## VKPC 82667 / 85101

Technisch Bulletin – November 2012

SKF set wijziging: VKPC 82667 vervangen door VKPC 85101

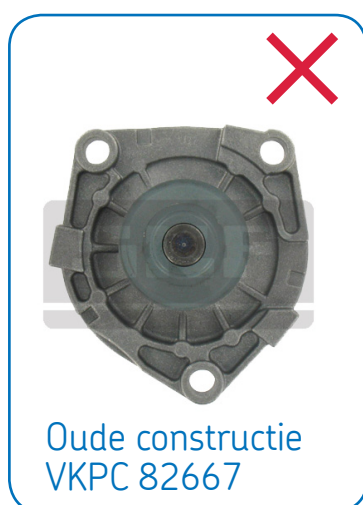
In lijn met OE wijzigingen is het lager, zoals toegepast in de waterpomp kit VKPC 82667, vervangen door een sterkere constructie. Autofabrikanten maken alleen nog gebruik van de uitvoering met dit sterkere lager.

**Let op!** Beide waterpompen zijn identiek qua afmetingen maar kennen een verschillende lagerconstructie. SKF adviseert om de nieuwe waterpomp uitvoering te monteren.

- In overeenstemming OE specificaties
- Langere lager levensduur
- Beter bestand tegen een te strak gespannen distributieriem
